# 見解書

-京浜急行電鉄本線(平和島駅～六郷土手駅間)及び同空港線  
(京急蒲田駅～大鳥居駅間)の連続立体交差化事業-

平成10年7月

東京都

図4.1-4 鉄道騒音予測図(等価騒音レベル: L<sub>Aeq</sub>)

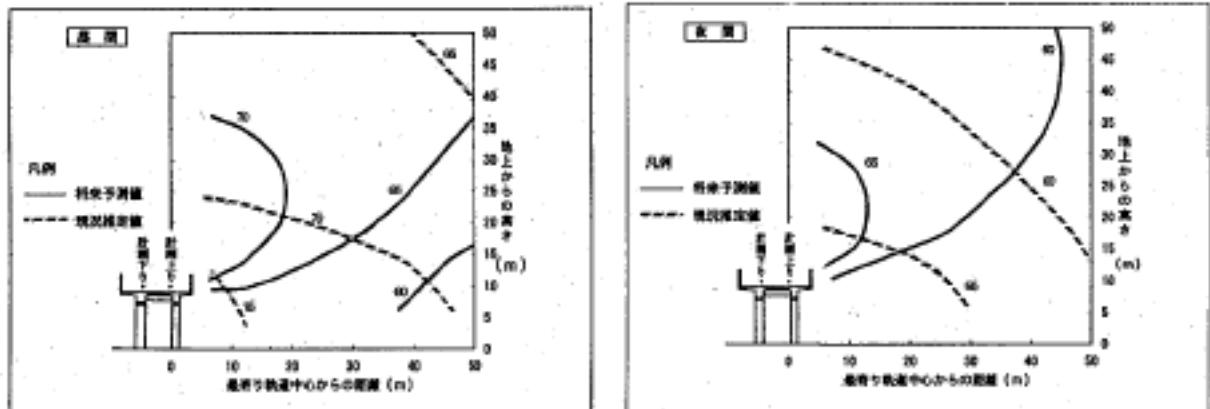
主な意見の要旨	見解の概要															
<p>(2)</p> <p>工事が始まると、線路が私どもの建物側に更に近づき、現況以上の騒音、振動に悩まされます。現在でも、騒音、振動により家が揺れ戸がガタガタと音がし、風圧もかかります。よって、マンションもなかなか入りません。</p> <p>騒音、振動は今は1階がとてもひどいが、高架になることによって2階・3階がうるさくなり、今まで以上にマンションの入居者がなくなり、経営破綻になってしまいます。</p> <p>(3)</p> <p>大田区では、平和島駅付近が高架となっている。現実に即した予測を行おうとするならば、まず平和島付近に住民が日々実感している騒音状況の把握が出発点であろう。この住民の声として、特に3、4階の騒音が問題となっている。大よそ地上10m内外である。</p> <p>ところが本アセス案では、実状調査も予測、評価も上記地点は全く対象とされていない。この地点の騒音を予測、評価しない理由はないはずである。</p>	<p>騒音は「在来鉄道の新設又は大規模改良に際しての騒音対策の指針について」平成7年12月20日（環境庁大気保全局長通知）に基づいて行っています。高架化後の高さ方向の騒音については、図4.1-4のような傾向となります。</p> <p>以下のような防音対策を実施して、より一層、騒音の低減に努めます。</p>

<table><tr> <th>項目</th> <th>現況</th> <th>将来</th> </tr><tr> <td>防音壁</td> <td>なし</td> <td>レールレベルから1.5mの防音壁の採用</td> </tr><tr> <td>レールの重量化</td> <td>50kg/m</td> <td>60kg/m</td> </tr><tr> <td>パラストマット</td> <td>なし</td> <td>採用</td> </tr><tr> <td>ロングレール</td> <td>一部を除き採用済</td> <td>※可能な限りの採用</td> </tr></table>

- 上記の図は、騒音レベルの分布状況を等しいレベルごとに結んだ等騒音レベル線図です。
- 現況推定値及び将来予測値は、現況の実測値、構造形式等を考慮して推定、予測をしています。
- 現在は地上走行であり、現況推定値の等騒音レベル線はほぼ同心円状となっています。将来予測値については、立体化することにより音源の位置が現況と変わりますので、現況推定値と将来予測値の等騒音レベル線の分布傾向が異なります。

資料：「騒音制御(昭和59年6月)」日本騒音制御工学会  
既存の調査事例(図1.4-5)

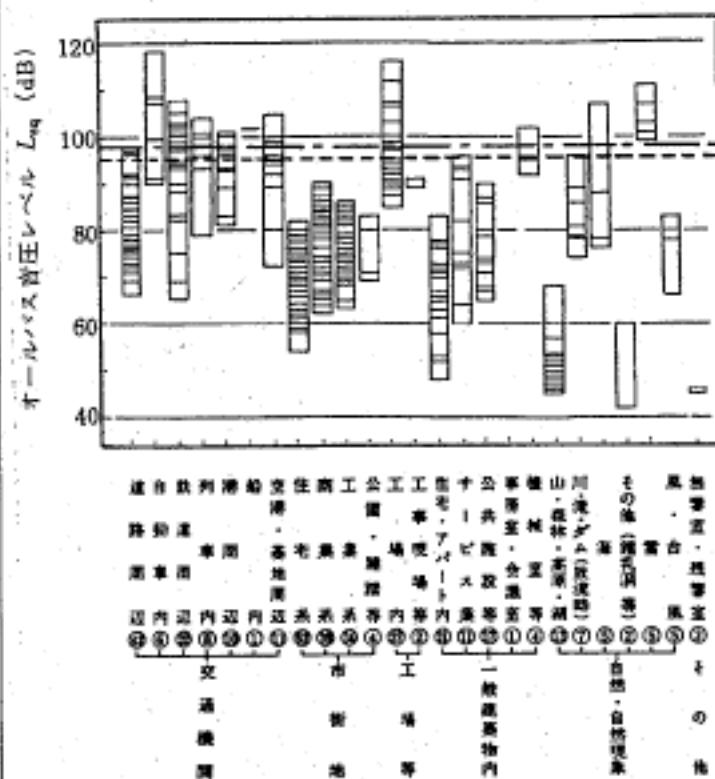
主な意見の要旨	見解の概要
<p>&lt;低周波空気振動&gt;</p> <p>新幹線高架構造物では低周波音領域の固体音が高いレベルで発生します。これは振動が加わるためのたわみ、あるいは台車間隔などによって起るとされています。騒音の領域の対策では低周波音対策になります。低周波というのは、われわれの耳に聞こえない非常に波長の長い波で、われわれに非常に不愉快な思いをさせるものであります。これについては何も書かれていませんけれども、類似区間で実態を調査する必要があると思います。</p>	<p>鉄道の高架橋における過去の調査事例の資料(図1.4-5)によると在来線鉄道による低周波空気振動の影響は日常生活において多様に認められる低周波の音圧レベルの範囲にあり、沿線住民の日常生活に支障のない程度のものと考えられます。</p> <p>従って、本環境影響評価の予測評価項目の対象として選定しませんでしたが、確認のため高架化後の類似区間(京浜急行本線立会川から大森海岸間の高架区間)において、新たに実測調査(平成10年5月15日)を実施しました。</p> <p>調査結果は、軌道中心から6.25mの位置で、オールバス音圧レベルが、98dB(デシベル)、1/3オクターブバンド周波数分析の結果は、卓越周波数40Hz、その音圧レベルは86dBとなっています。この測定結果は他の鉄道における測定結果ともほぼ同様の結果となっており、一般の生活空間に存在する低周波空気振動レベルの範囲内にあることが確認されました。</p>

← 京浜急行沿線で測定された低周波空気振動のレベル  
↓ 小田急沿線で測定された低周波空気振動のレベル

図1.4-6 京急蒲田駅付近イメージ図

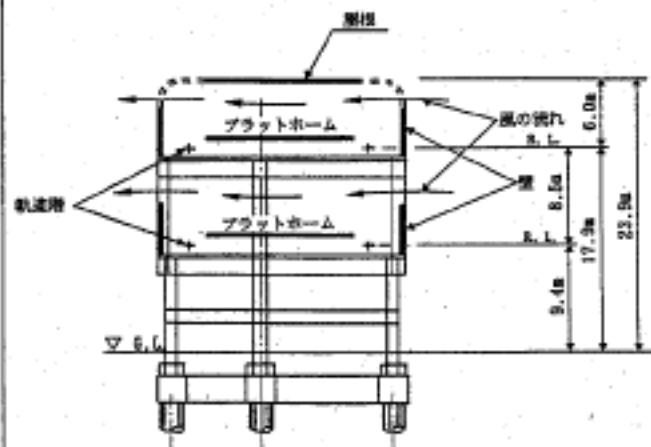
主な意見の要旨	見解の概要
<p>＜電波障害＞</p> <p>工事中のクレーン及び仮設物などによる電波障害を予測し対応すべきです。</p>	<p>工事中、資材の運搬等の作業で使用するクレーンは、主に移動式クレーン（トラッククレーン、クローラクレーン（吊り上げ荷重50t程度の機種））を使用しますが、同一箇所で長期間にわたり作業を行うことはありません。</p> <p>しかし、工事施工中及び完了後に電波障害が生じ、本事業の本構造物による電波障害と確認された場合は、「公共施設の設置に起因するテレビジョン電波障害により生ずる損害等に係る費用負担について」（昭和54年10月 建設事務次官）に基づき対策を講じます。</p>
<p>＜風害＞</p> <p>「構造物の高さは最も高い京急蒲田駅舎で地上約24m程度であり、風害が発生するほどの高さではない」として、風害の問題を取り上げていませんが、これには疑問を感じます。隣地に八階建て（高さ二十四メートル）のビルが今春建設され、今夏五メートル程の南風が吹いたとき、墓地の石材の塔婆立てが倒れてしまいました。これまで五十年間、激しい台風のときでもそんな経験は一度もありませんでした。ビルから五十メートル位離れた境内地で「吹いているな」と感じる程度の風でも、ビルに近づくと上から或いは横から吹き下ろす風が激しく、隣接する木の大きな枝は捲はられ、地上に植えてある草花は横倒しになり、葉が擦れるために枯れてしまつたものも出ました。風はビルに当たってその方向を変えるため、南風でも東からの吹き下ろしの風に植木は押し曲げられてしまいました。庭の植木鉢は風のあるたびに倒され、勿論お墓に供えられた花は吹き飛ばされて散らばってしまいます。幸いにして飛んできた物に当たって負傷するという被害は起っておりませんが、このような風によって通常の生活が乱されるとき、それは風による被害といえるのではないかでしょうか。環境調査書でも「年間の半数以上が北又は北西方向からの風」とありますが、もし北西の風が吹いたとき、京急蒲田の駅ビルに吹き付けた風は跳ね返って、京急蒲田商店街のアーケードに吹き込み、店を開けていられない状態が起る事が予想されます。通行人もそんな道を避けて通るようになり、これは商店街の売り上げにも影響することは必定です。風雨の時には傘を差して歩けなくなることも予想されます。これを風の被害といわないで何というのでしょうか。</p> <p>都のいう風害とはどういうことをいうのでしょうか。人が歩行困難となり、吹き飛ばされて傷を負う程度を風害と規定するのでしょうか。</p> <p>風の被害は起こらないというその根拠を風洞実験なりシミュレーションによって具体的に数値や実験状況を示して我々に納得させて下さい。</p> <p>初めから二十四メートル程度の高さの建物では風害が発生しないと決めてかかるのは、環境問題を重視するという都や区の見解とは矛盾することではないでしょうか。建物は一旦出来上がってしまえば、我々近隣に住む住民にとっては生涯ついてまわる問題であって、それだけに重大な关心を持っています。風害をなぜ取り上げなかったのか具体的な説明をし、風害対策としてどのような対処をするのか具体的に示して下さい。</p>	<p>構造物の出現により、風の流れは変化しますが、東京都環境影響評価技術指針解説によると、「対象事業の実施に伴う建築物及び高架道路、高架鉄道等の設置により歩行障害、器物家屋の損傷、商店などの営業障害等をきたすような強風現象の出現や通風阻害等」を風環境障害いわゆる風害としており、一般的にはビル風の予測の対象は、都市部で40～50m程度以上の高さの建物とされています。</p> <p>一方、本計画の構造物の高さは、駅部で約24m（ビル8階程度の高さ）であり、風害に対する予測・評価は実施していません。</p> <p>しかしながら、電車が走行する軌道階（列車が走る階）については、開口部を広くする等ビル風の発生を抑制するための対策を計画します。</p> <p>また、本計画と類似した高架駅の京成電鉄の青砥駅や、京王電鉄の府中駅付近についても風害の苦情の報告はありません。（京成電鉄・京王電鉄調べ）</p>
